Република Србија
Општина Мали Иђош
Комисија за јавне набавке
Мали Иђош, Главна ул. бр. 30
Бр.: 404-16-6/2018-01
Дана: 02. 11. 2018. године

Предмет: Додатне информације и појашњења конкурсне документације , ЈН бр. 404-16/2018-01: Изградња трибина на објекту за спорт и физичку културу-фудбалски стадион у Фекетићу

Detalj klupe na tribinama

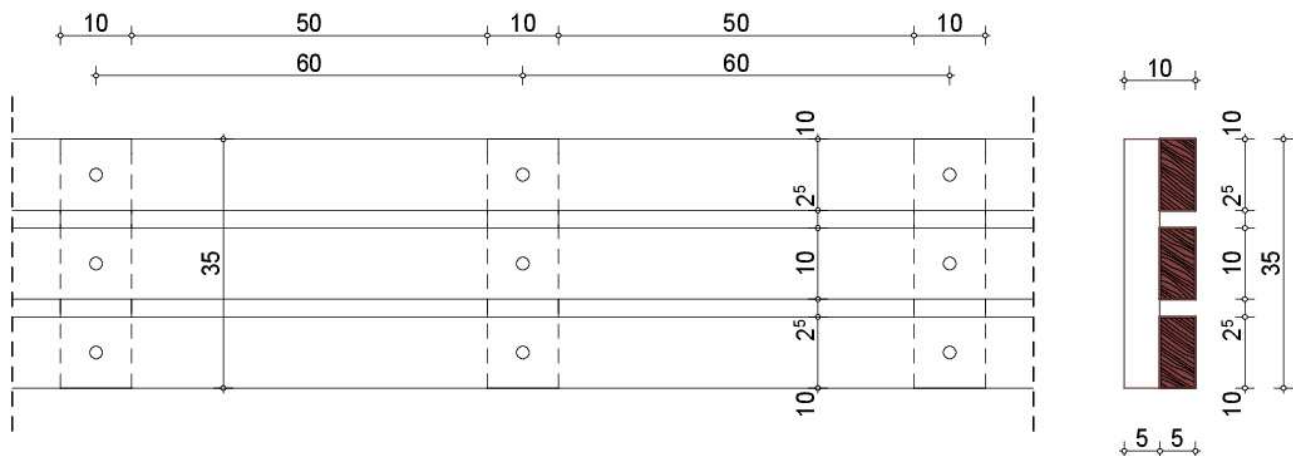
5.1.2 да ли постоји архитектонски детаљ с'обзиром да је наведено у опису: "Подужне даске се причвршћују са доње стране за попречне штафле које се постављају према датом детаљу." И ако можете да нам доставите исти?

1.2.) Позиција 5.1.2. Детаљ клупе трибина

Приликом постављања клупа, прво се за бетонску конструкцију причвршћују попречне даске које се утиплавају у бетонску конструкцију трибина и причвршћују се зашрафљивањем. Након постављања попречних даски постављају се подужне даске које се причвршћују за попречне зашрафљивањем. Главе шrafoва је потребно упустити у даске како би се евентуално могле поставити капице на местима шrafoва. Подужне даске не смеју бити мање дужине од 2,40 м.
